开元壹号60#地块商务公寓楼

局部立面大样图

MBG-002

十五层局部平面图

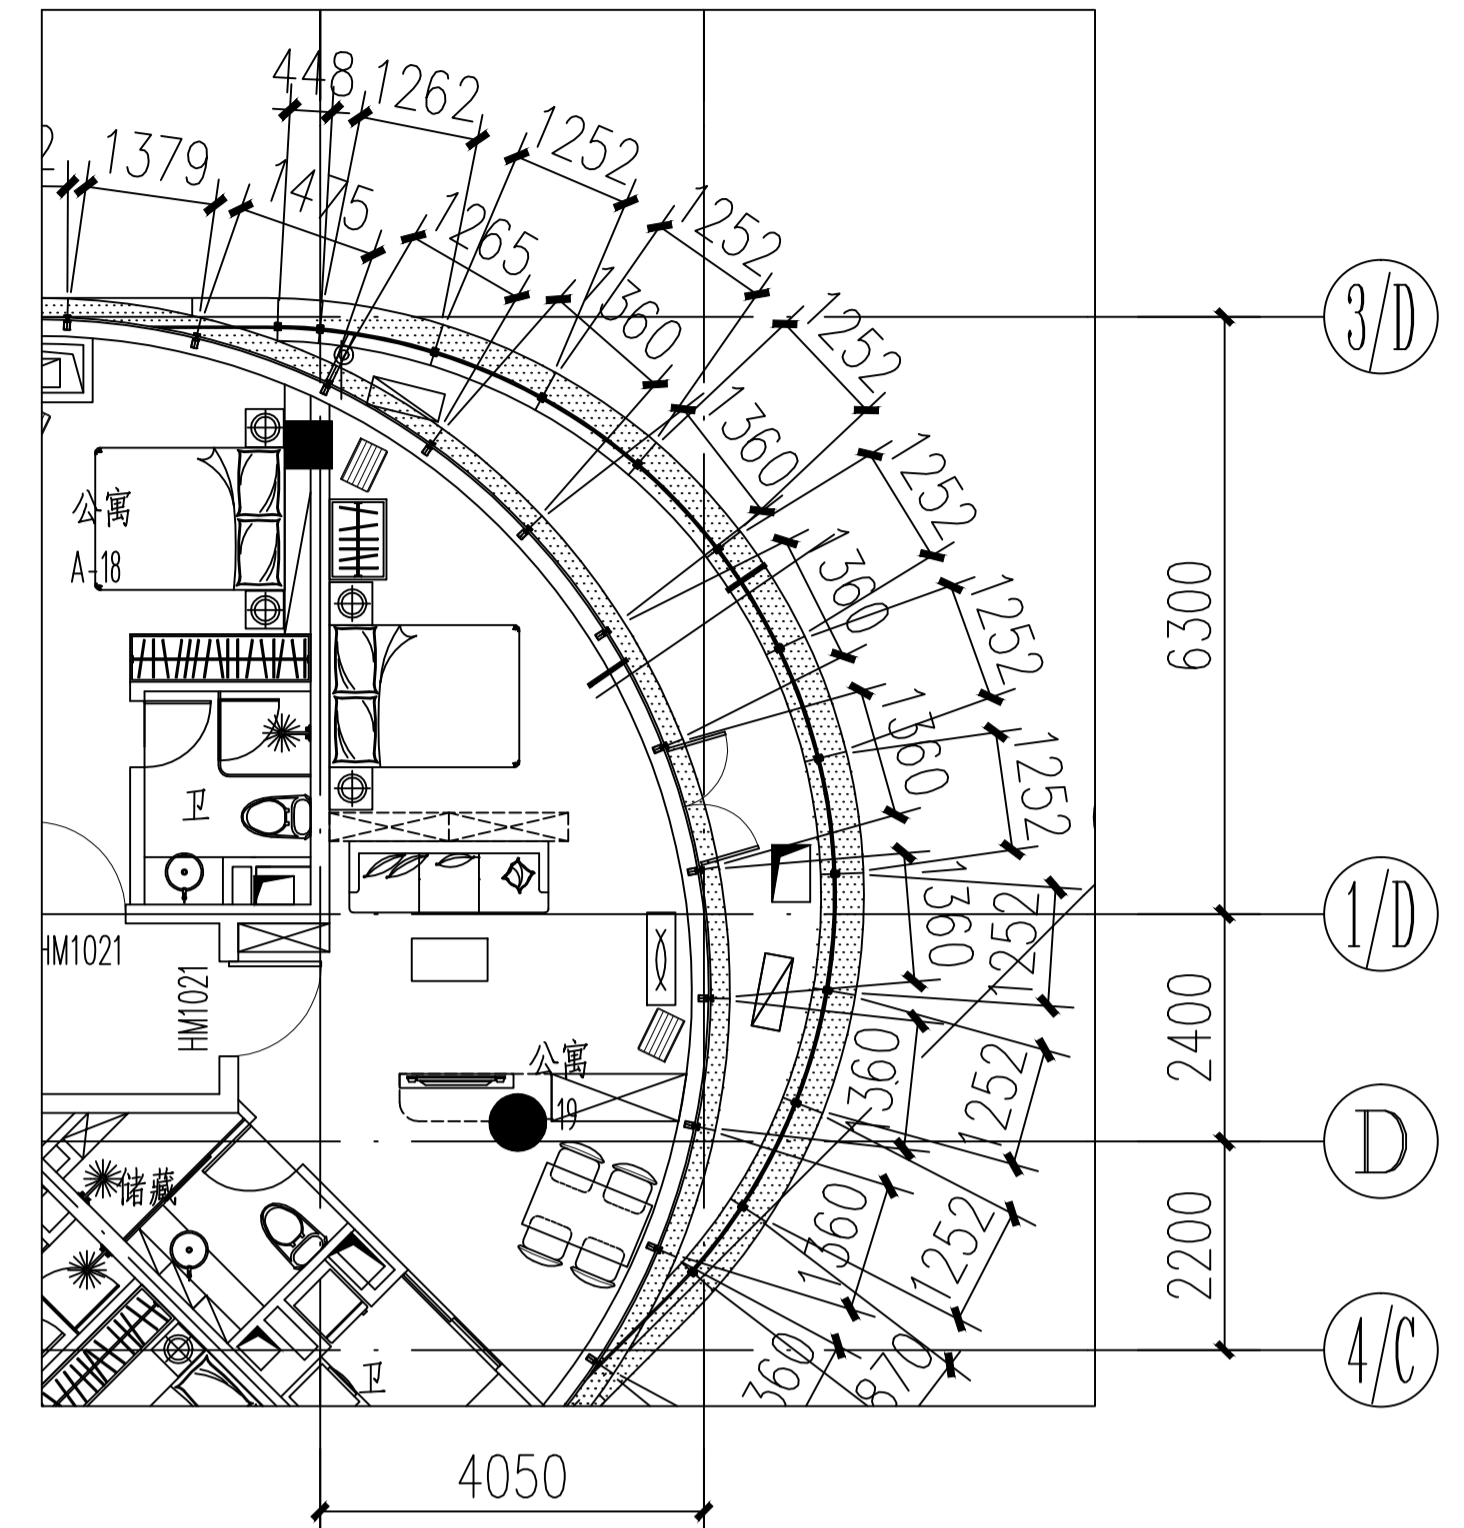
变更前

十五层局部平面图

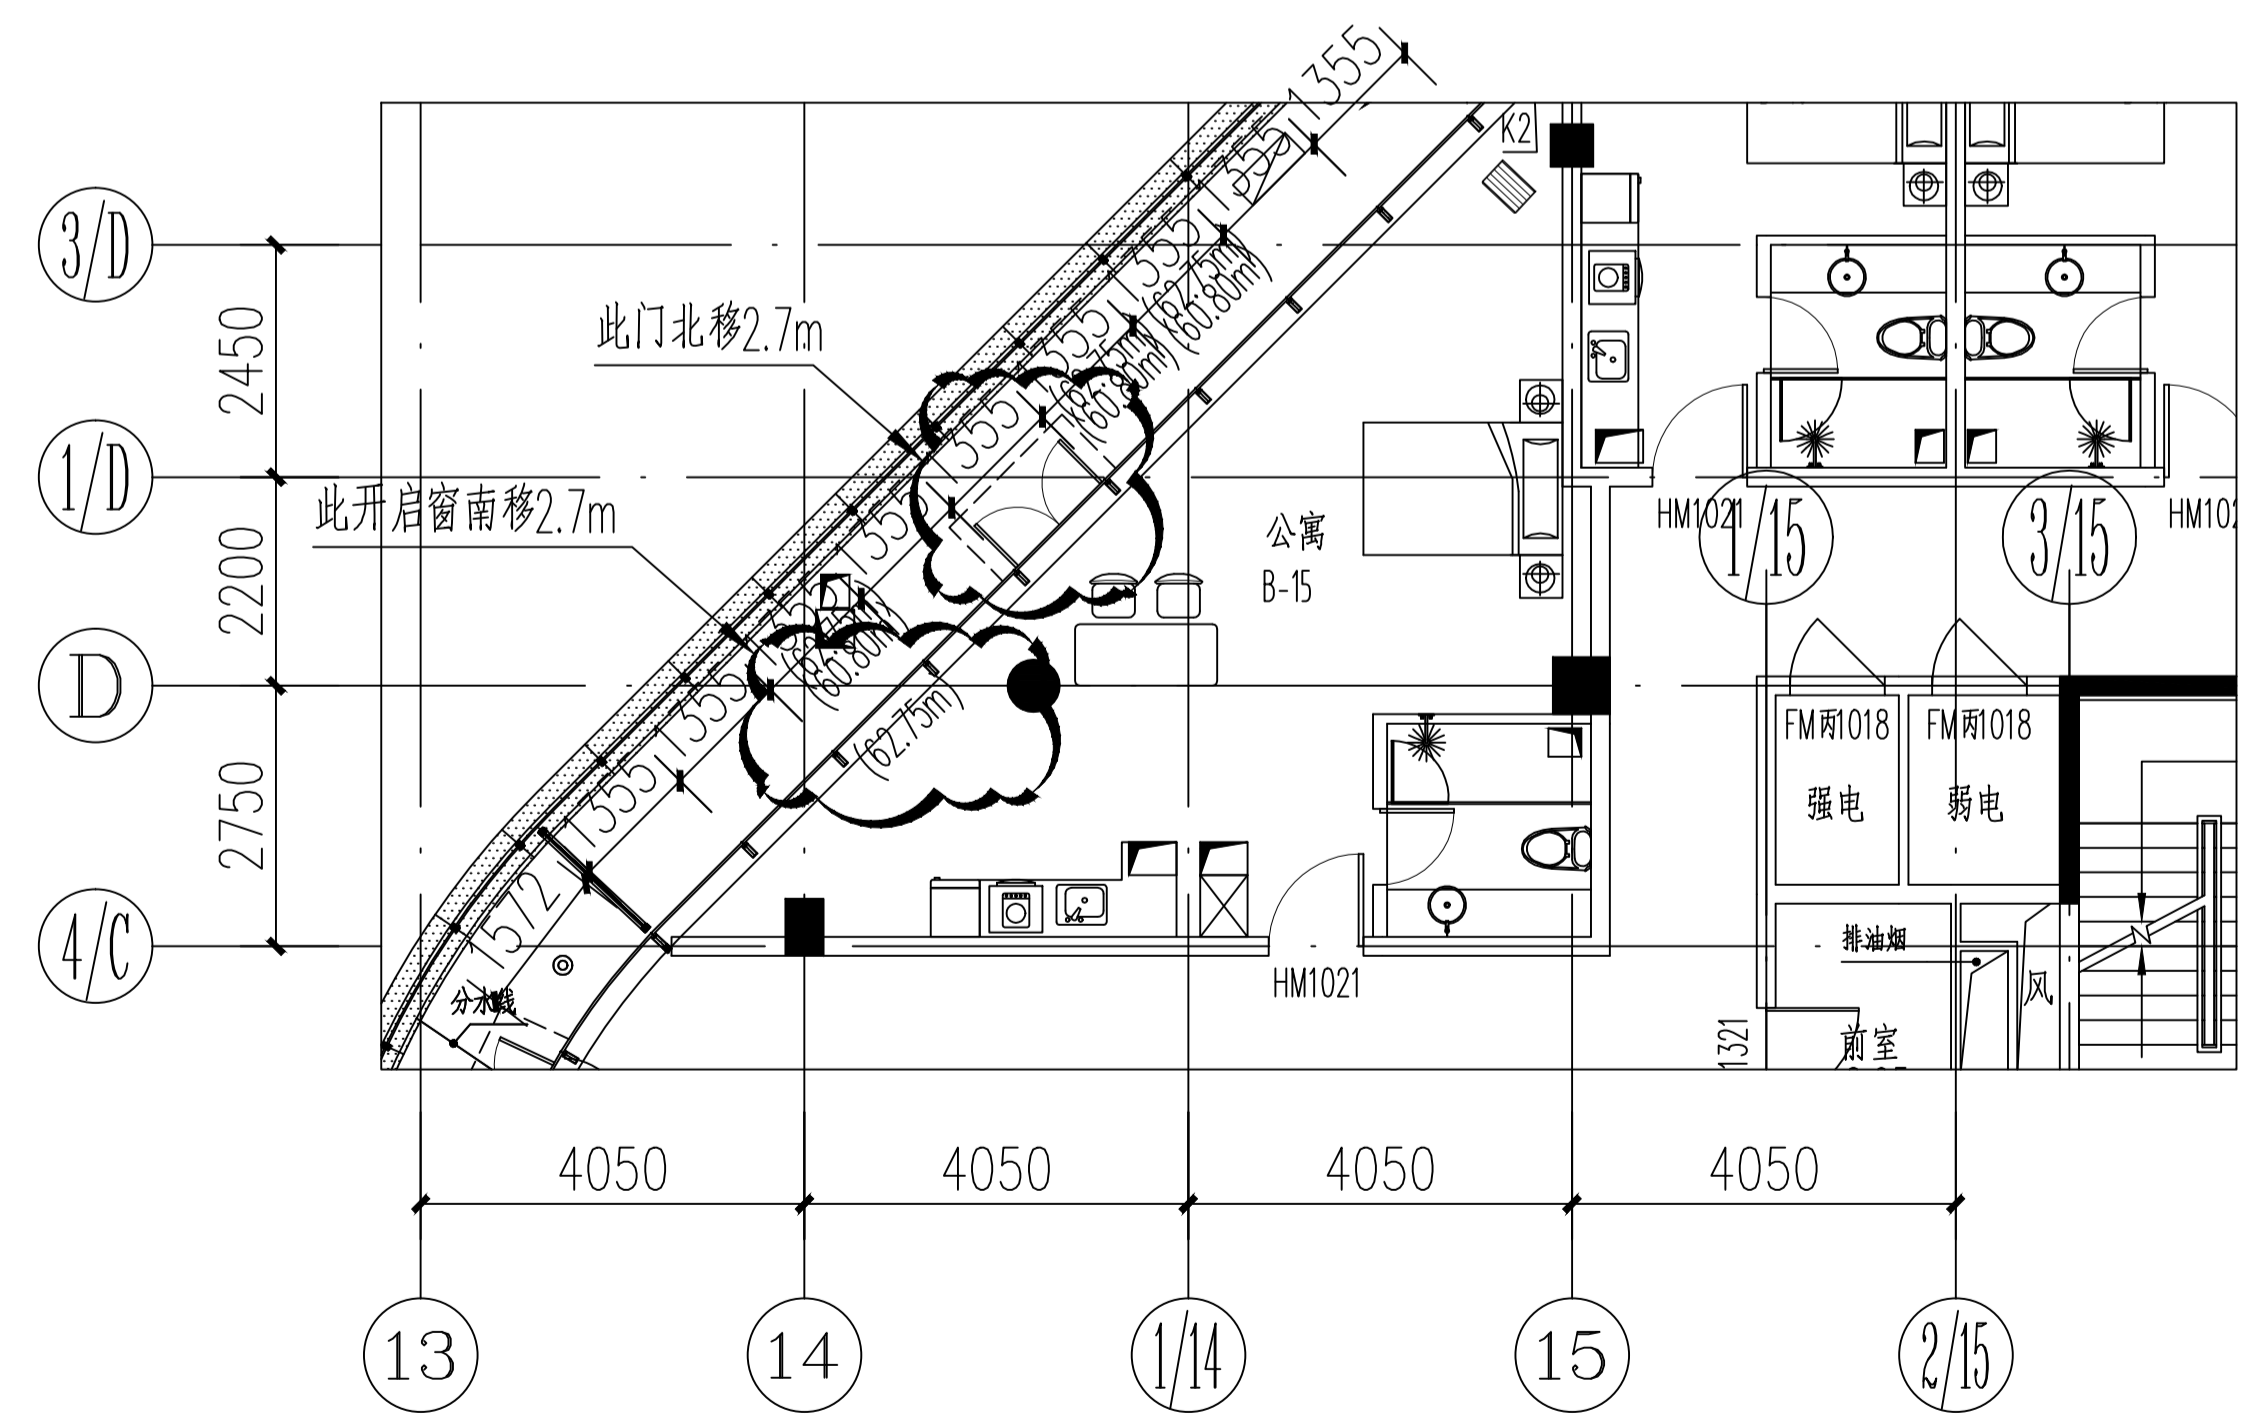
变更前

二十四层局部平面图

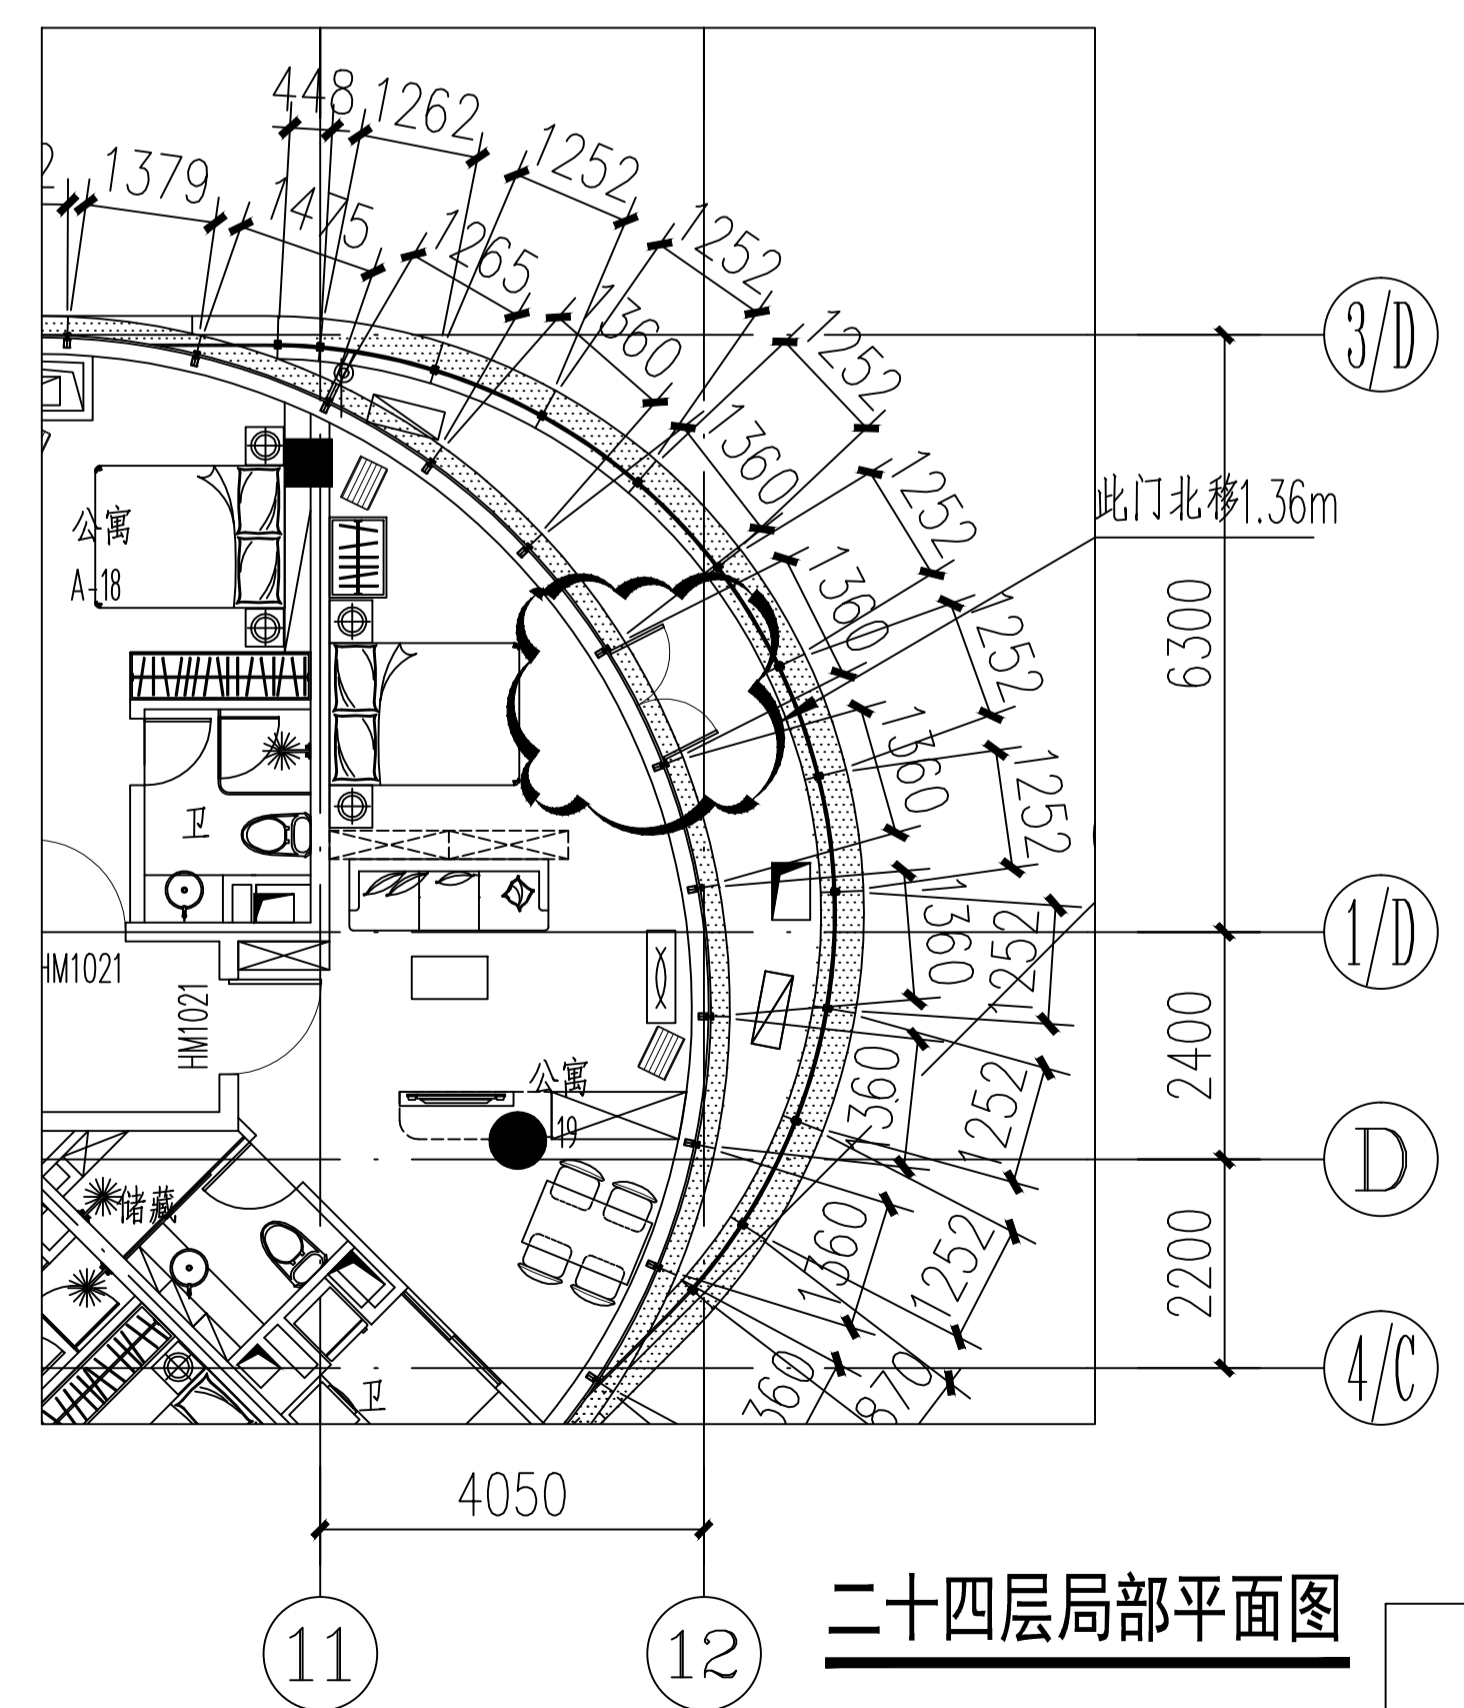
变更后
